準備書面(61) ～敷地内活断層～

平成26年(行ウ)第152号 大間原子力発電所建設差止等請求事件

藤本 光一郎（東京学芸大学名誉教授）

図6.2.7 変状有りと認定できる箇所(Ts-9トレンチ東側法面)の法面スケッチ及び法面写真

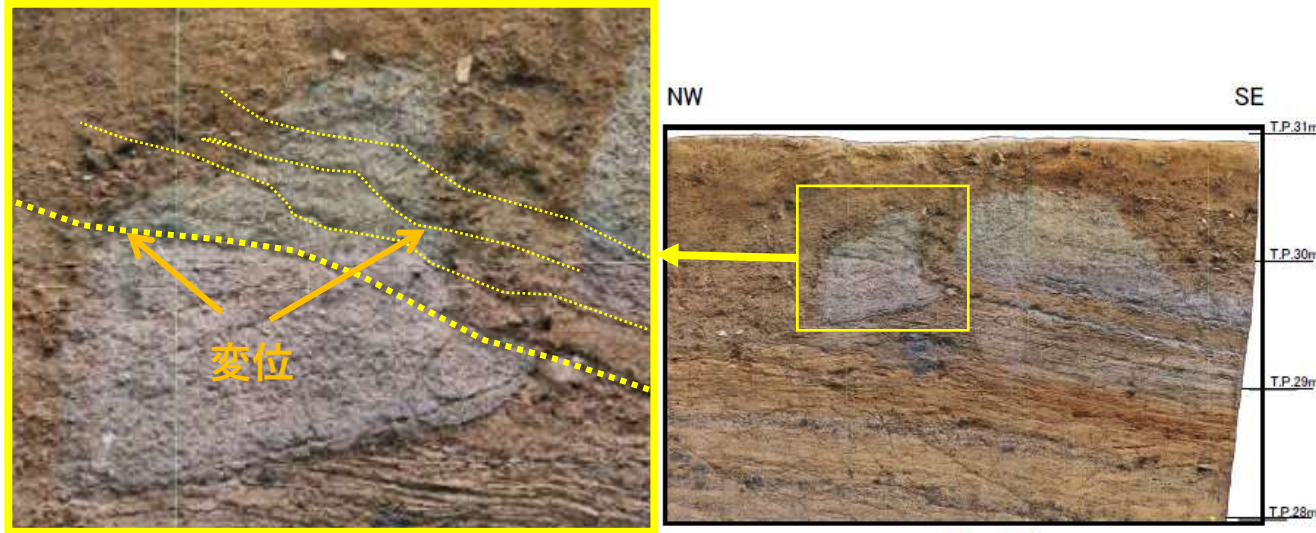
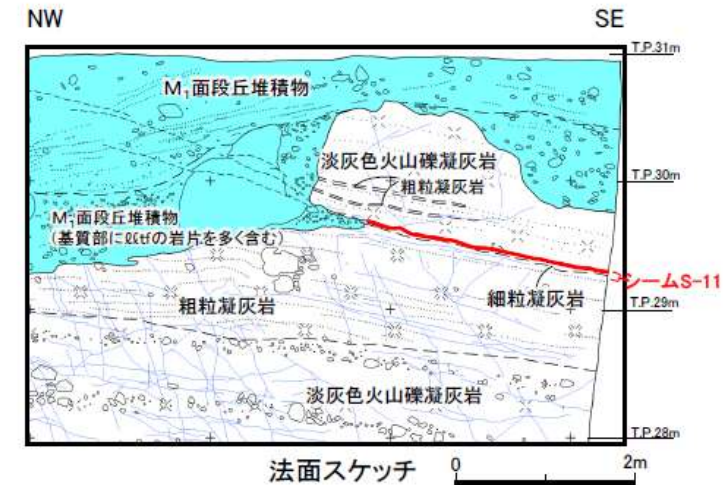
右の写真の四角枠の崩落したブロックの拡大図
黄色い破線はS-11から連続、あるいは派生した不連続面
不連続面は、M1面段丘堆積物中へ続き、ブロックと段丘堆積物の層理面に変位をもたらしている。オーバーハングする部分を作ったイベントの後に、ブロックが崩落し、さらにそこに変位を与える2回目のイベントがあったと考えられる。

- ✓ 変位基準との関係:シームS-11は上載地層であるM₁面段丘堆積物に変位を及ぼしている。
- ✓ 地質・地質構造:上下盤共に淡灰色火山礫凝灰岩等、粘土質の薄層有り、
変状有り(段差有り)
- ✓ 風化区分:上下盤共に強風化
